**INFORME DE HITO DE CONTROL  
N° 838-2024-OCI/5303-SCC**

**CONTROL CONCURRENTE  
PROGRAMA NACIONAL DE SANEAMIENTO URBANO  
SAN ISIDRO - LIMA - LIMA**

**“EJECUCIÓN Y OPERACIÓN DE SISTEMAS ALTERNATIVOS  
PARA RECOLECCIÓN Y EVACUACIÓN DE AGUAS DE  
LLUVIA EN ZONAS URBANAS ANTE EL PELIGRO  
INMINENTE POR INTENSAS PRECIPITACIONES PLUVIALES  
Y PROBABLE OCURRENCIA DEL FENÓMENO EL NIÑO EN  
EL MARCO DEL DECRETO DE URGENCIA N° 028-2023”**

**HITO DE CONTROL N° 10: INSPECCIÓN FÍSICA DE LOS  
SARE – PIURA Y TUMBES**

**Imagen n.º 1**  
**Componentes del SARE Ignacio Merino**

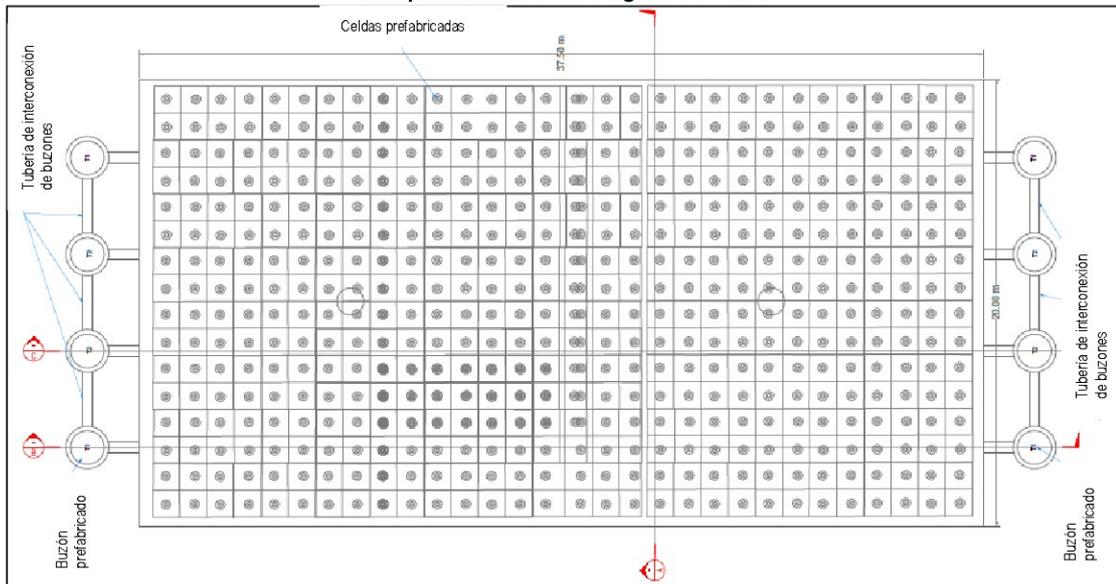
Asimismo, el plano **DET\_01 del Anexo 4 – Planos de servicio** de los TdR, especifican que las celdas de almacenamiento de agua deben conformar un volumen de 1 500 m<sup>3</sup>, con dimensiones de 37,5 x 20 x 2 m, cubiertas con geotextil y geomembranas, interconectadas mediante tuberías a ocho (8) buzones prefabricados, cuatro (4) en cada lado menor del conjunto de celdas, dichas componentes se deben colocar a 3 m del nivel del terreno donde ha sido ubicados, y rellenarse con material propio compactado, según se muestra:

**Imagen n.º 2**  
**Emplazamiento de la línea de impulsión del SARE Ignacio Merino**

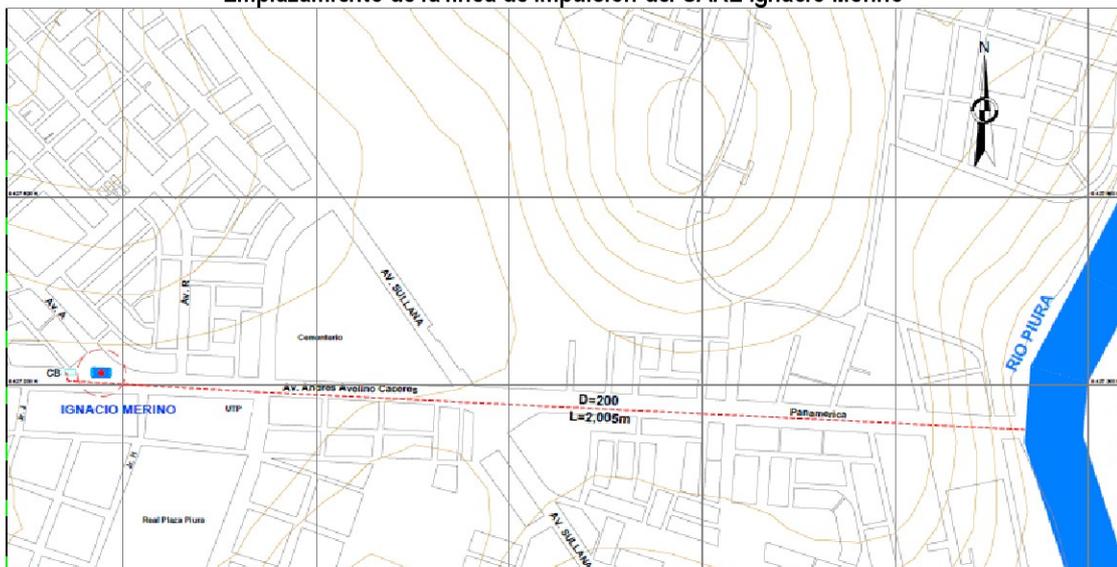
Además, el trayecto de la línea de impulsión a instalarse en el SARE para la evacuación de las aguas de lluvias, inicia en el sector de Ignacio Merino, lugar donde se ubica la celda de almacenamiento y otros componentes, hasta la parte final en el río Piura, ubicado en la Av. Andrés Avelino Cáceres, tal como se muestra a continuación:

**Imagen n.º 3**  
**Componentes ejecutados en el SARE Ignacio Merino según el tercer entregable**

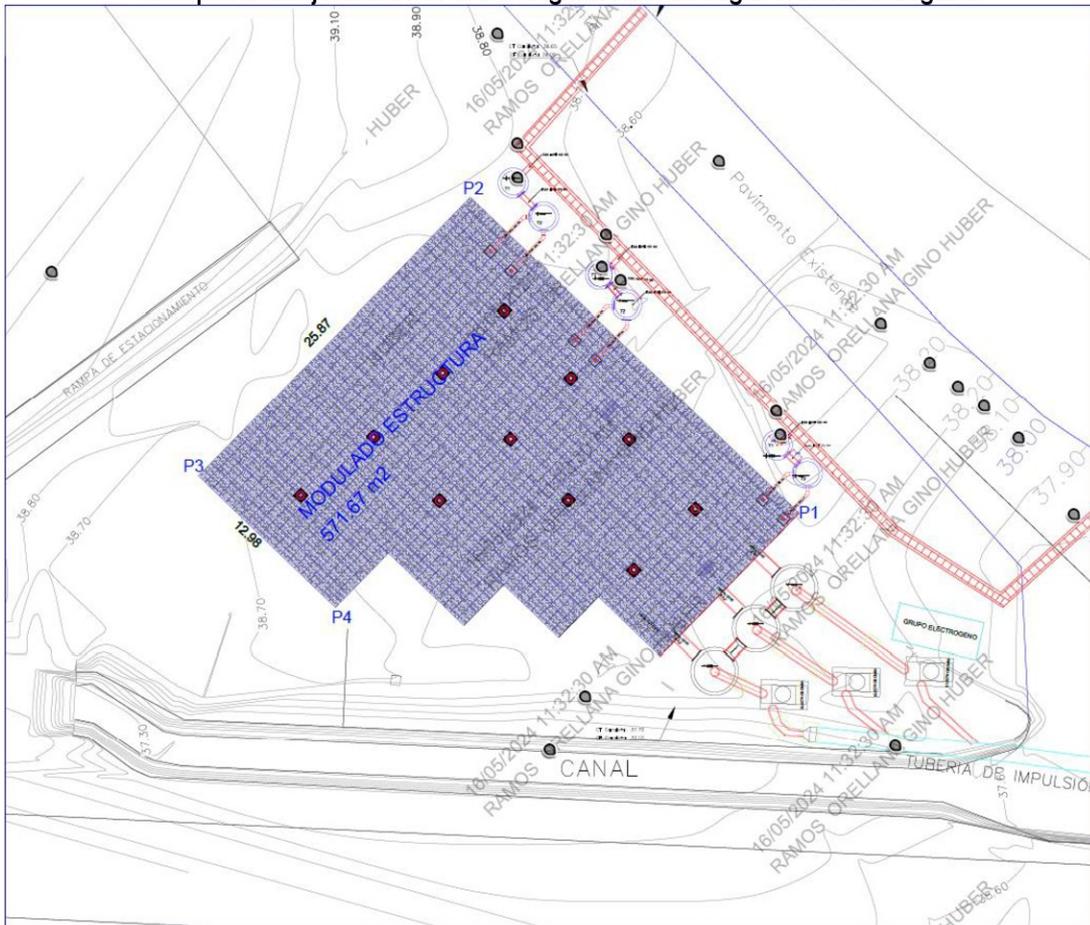
Asimismo, respecto al **informe del tercer entregable**, el Representante Común del Consorcio con carta n.º 039/CIM/VIVIENDA/2023<sup>10</sup> de 24 de noviembre de 2023, remitió al Responsable de la UMPS el informe del tercer entregable del servicio. En consecuencia, el Responsable de la UMPS del PNSU con carta n.º 0006-2024/VIVIENDA/MCS/PNSU/4.3 de 11 de enero de 2024, remitió a los representantes del Consorcio, las observaciones del tercer entregable. Posteriormente, el Representante Común del Consorcio con carta n.º 066/CIM/2023 de 9 de mayo de 2024, remitió al Director Ejecutivo del PNSU el levantamiento de observaciones del tercer entregable, en dicho informe adjunta los planos de los trabajos ejecutados en el servicio contratado, como se evidencia a continuación:

**Imagen n.º 4**  
**Esquema de los servicios contratados en el sector El Chilcal**

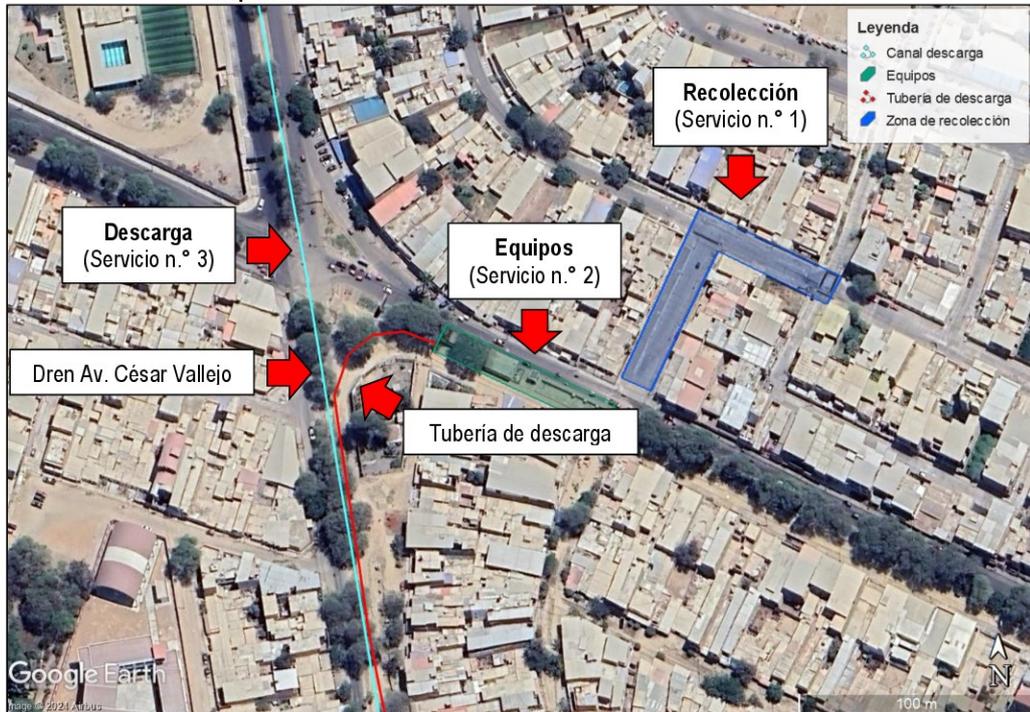
Durante la inspecciones físicas a los servicios ejecutados en el sector El Chilcal, realizadas los días 26 y 27 de noviembre de 2024, donde el Especialista 1 en ingeniería de la UMPS del PNSU y el jefe de la comisión de control del OCI-MVCS suscribieron las actas de inspección física n.ºs 001, 002 y 003 -2024-OCI/SCC-SARE-PIURA, el Especialista Electromecánico del PNSU precisó que la tubería de descarga de la estación de bombeo El Chilcal se conecta al dren de la Av. César Vallejo, en el cruce con la Av. Circunvalación y no en la Av. Grau.

A continuación, se muestra un esquema sobre los servicios ejecutados en el sector El Chilcal, así como la ubicación del dren Av. César Vallejo (descarga) y la tubería de descarga del sistema de bombeo.

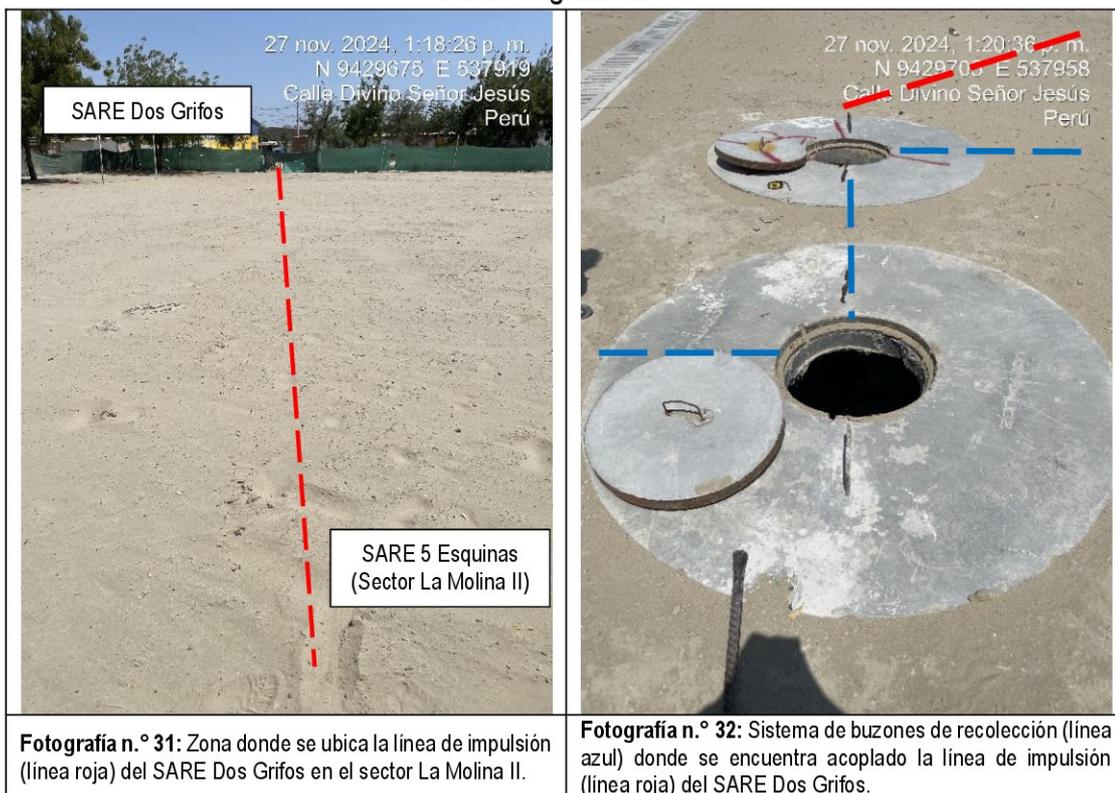
verificar el estado situacional del SARE 5 Esquinas, sector La Molina II; advirtiéndose un deficiente acoplamiento de la tubería de descarga del SARE Dos Grifos en el buzón del sector La Molina II.
